# RENESAS TECHNICAL UPDATE

製品分類	MPU & MCU	発行番号	TN-RX*-A186A/J	Rev.	第1版
題名	RX630グループ、RX63Nグループ、RX631グループ、RX63Tグループ、RX634グループ フラッシュメモリのP/Eサスペンドコマンドに関する誤記訂正		情報分類	技術情報	
適用製品	RX630 グループ、 RX63N グループ、RX631 グループ、 RX63T グループ、 RX634 グループ	対象ロット等	関連資料	RX630 グループ ユーザーズマニュアル ハードウェア編 Rev.1.60 (R01UH0040JJ0160) RX63N グループ、RX631 グループ ユーザーズマニュアル ハードウェア編 Rev.1.80 (R01UH0041JJ0180) RX63T グループ ユーザーズマニュアル ハードウェア編 Rev.2.20 (R01UH0238JJ0220) RX634 グループ ユーザーズマニュアル ハードウェア編 Rev.1.00 (R01UH0495JJ0100)	
<p>上記適用製品のユーザーズマニュアル ハードウェア編のフラッシュメモリ章において、SUSRDY ビットの説明、および P/E サスペンドコマンドのフローチャートに誤記がありましたので訂正いたします。</p> <p>なお、ページ番号、章番号などは RX630 グループを例に記載しています。その他の製品のページ番号、章番号などにつきましては、最終ページの表を参照してください。</p> <p>• Page 1557 of 1725</p> <p>「43.2.11 フラッシュステータスレジスタ 0 (FSTATR0)」において、SUSRDY ビットの「“0”になる条件」に条件が不足していましたので、以下のとおり訂正いたします。</p> <p style="text-align: center;"><b>【変更前】</b></p> <p>["0" になる条件]</p> <ul style="list-style-type: none"> <li>● P/E サスペンドコマンドを受け付けたとき</li> <li>● P/E 処理中に、FASTAT.CMDLK ビットが“1” (コマンドロック状態) になったとき</li> </ul> <p style="text-align: center;"><b>【変更後】</b></p> <p>["0" になる条件]</p> <ul style="list-style-type: none"> <li>● P/E サスペンドコマンドを受け付けたとき</li> <li>● P/E 処理中に、FASTAT.CMDLK ビットが“1” (コマンドロック状態) になったとき</li> <l

図 43.18 P/E のサスペンド方法

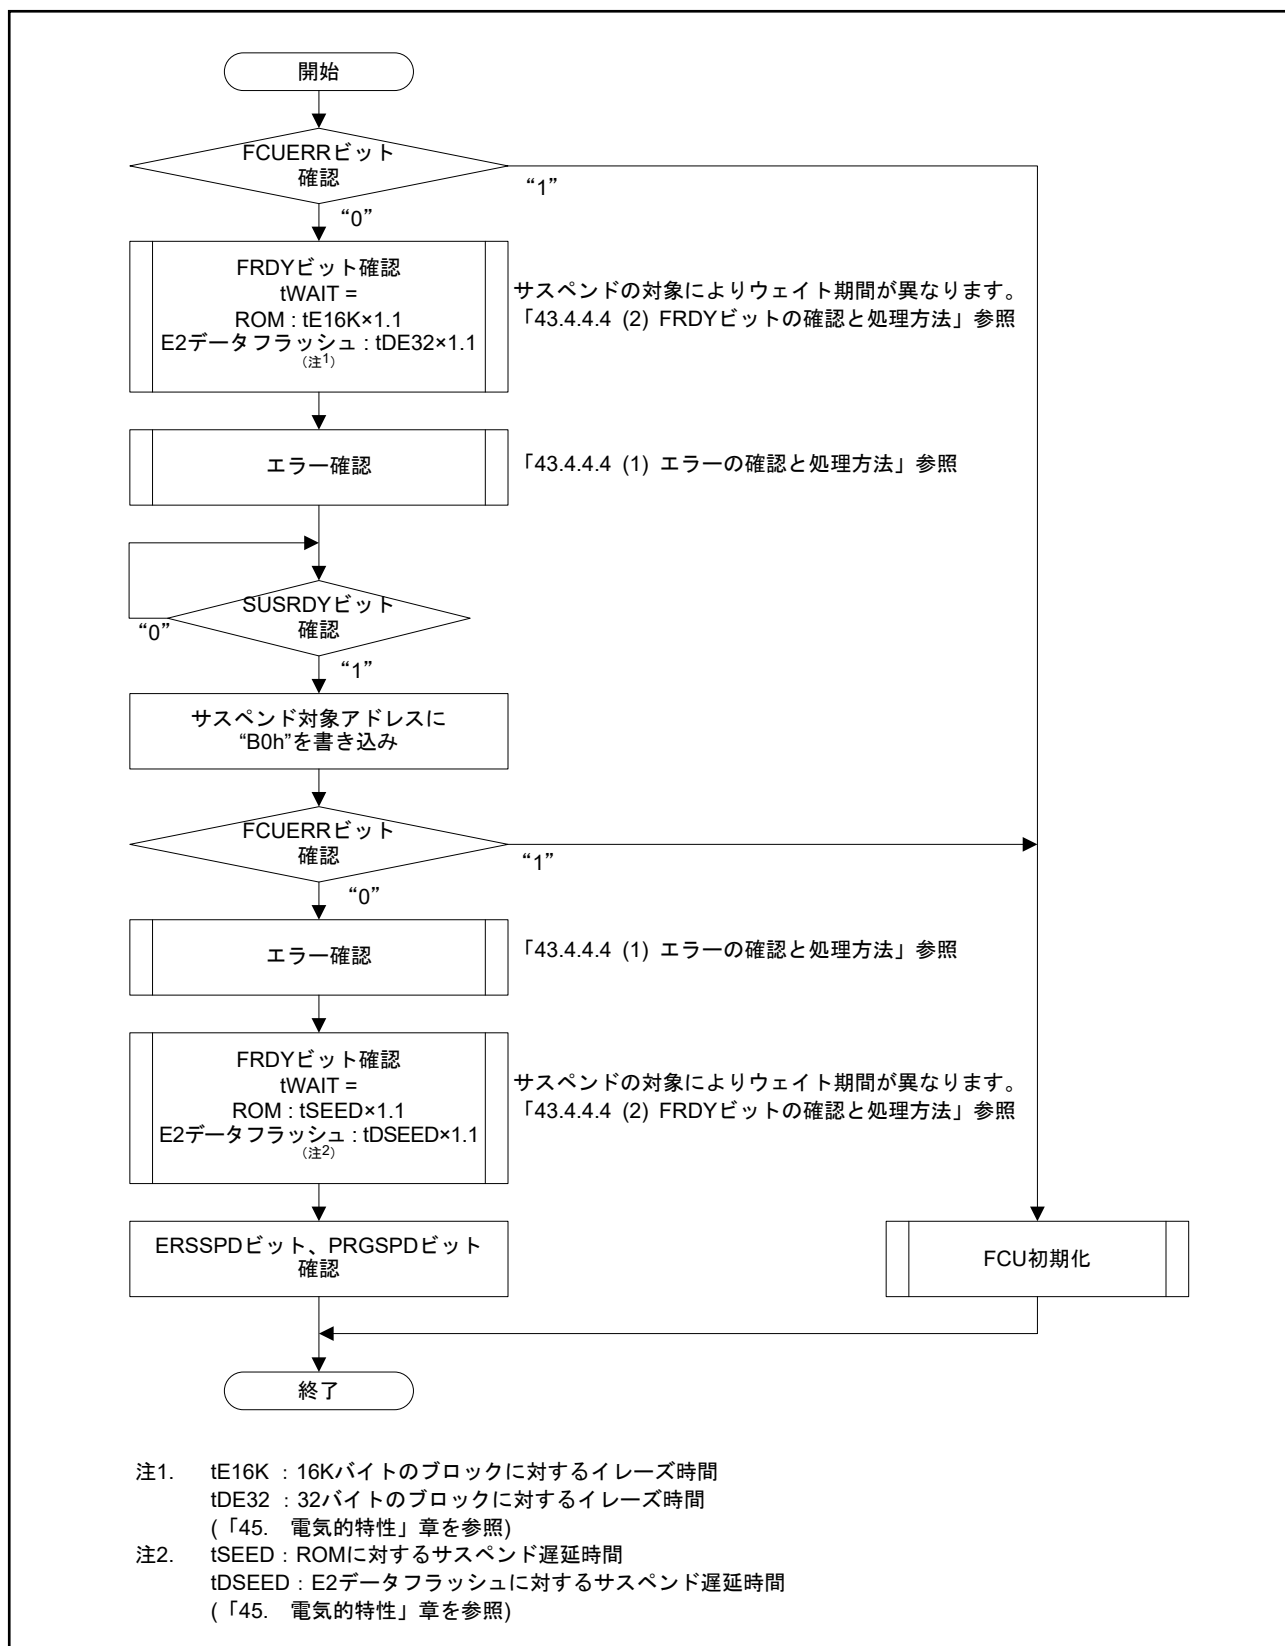
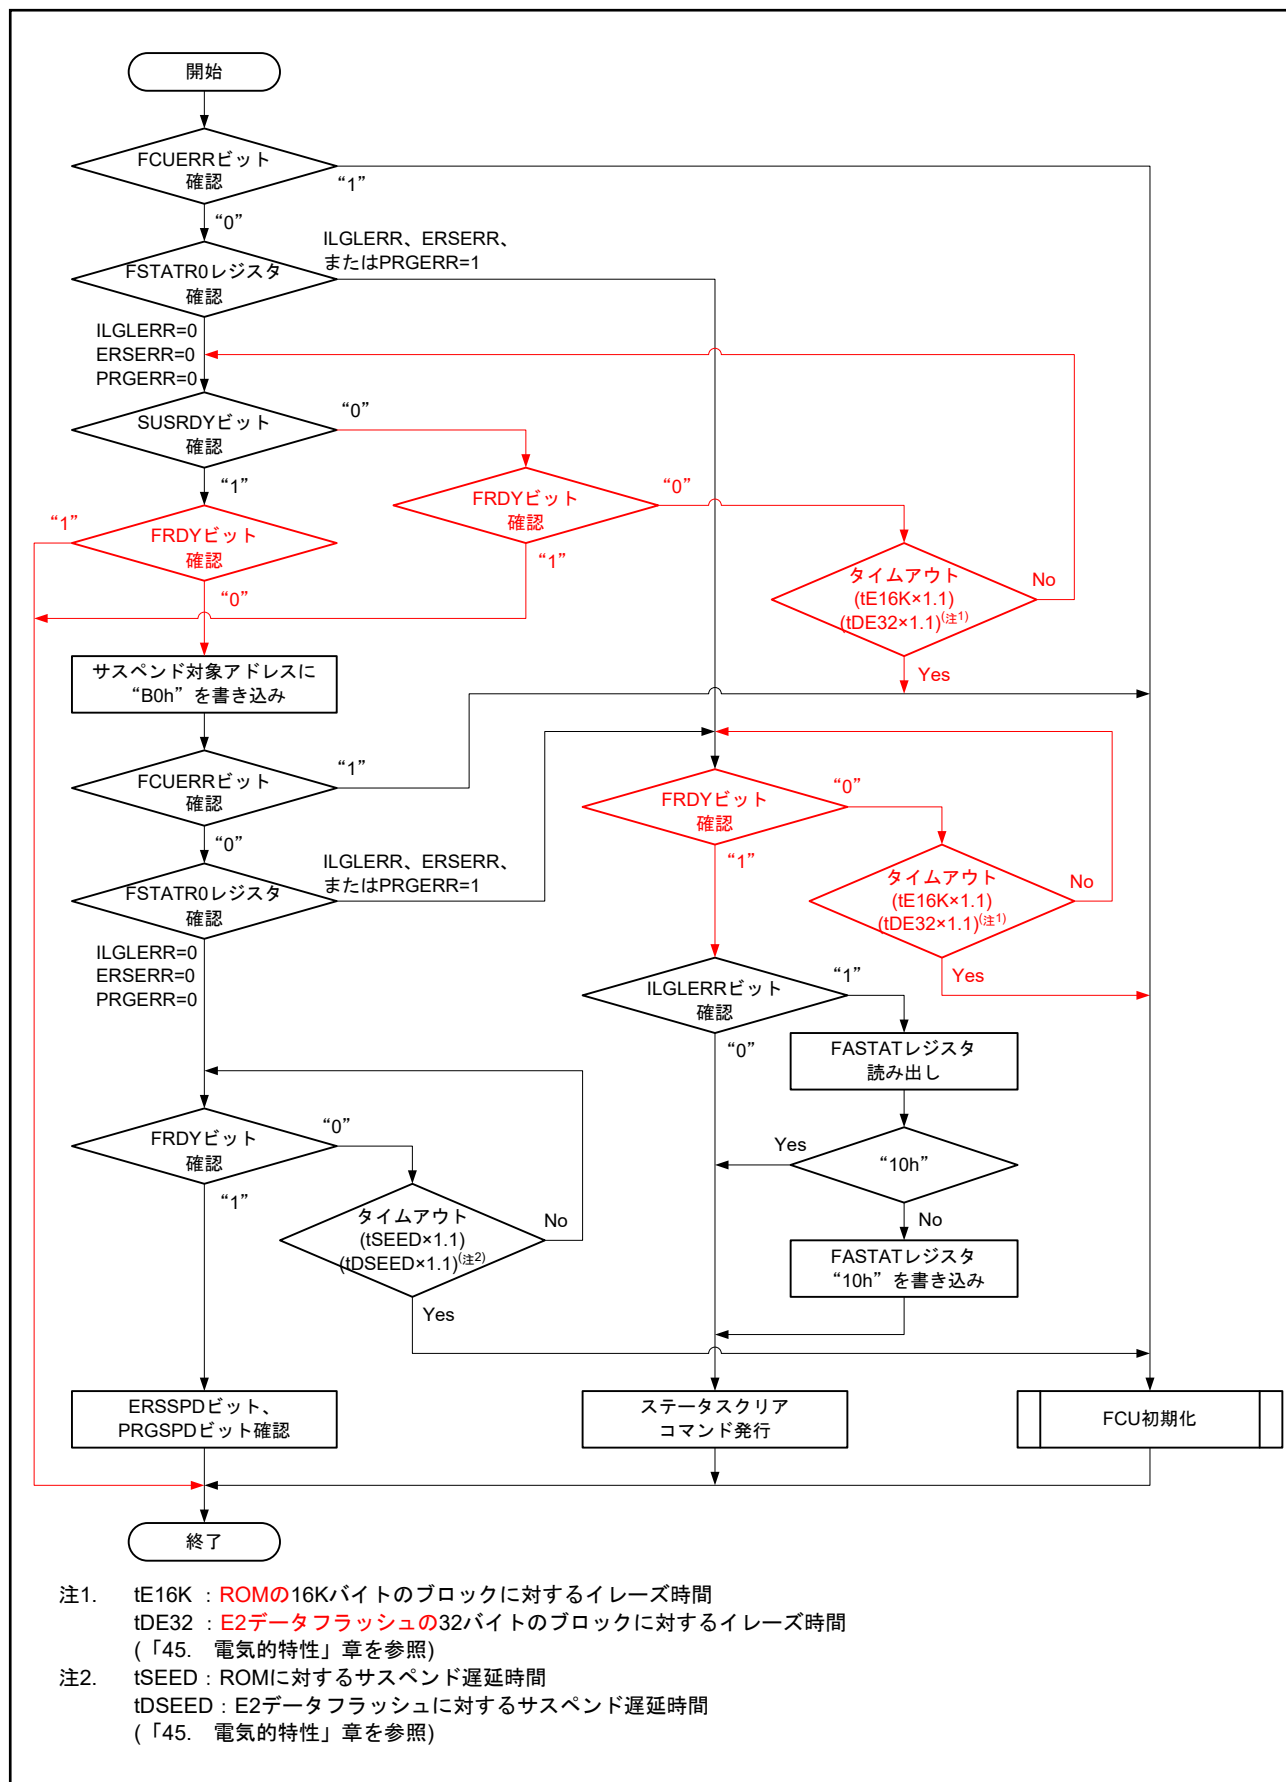
了していた場合に、この確認ループを抜けることができなくなります。

そのため、以下のとおりタイムアウト処理と、FRDY ビットが“1”であった場合の中断処理を追加いたします。

注1. tE16K：ROMの16Kバイトのブロックに対するイレーズ時間  
 tDE32：E2データフラッシュの32バイトのブロックに対するイレーズ時間  
 (「45. 電気的特性」章を参照)  
 注2. tSEED：ROMに対するサスペンド遅延時間  
 tDSEED：E2データフラッシュに対するサスペンド遅延時間  
 (「45. 電気的特性」章を参照)
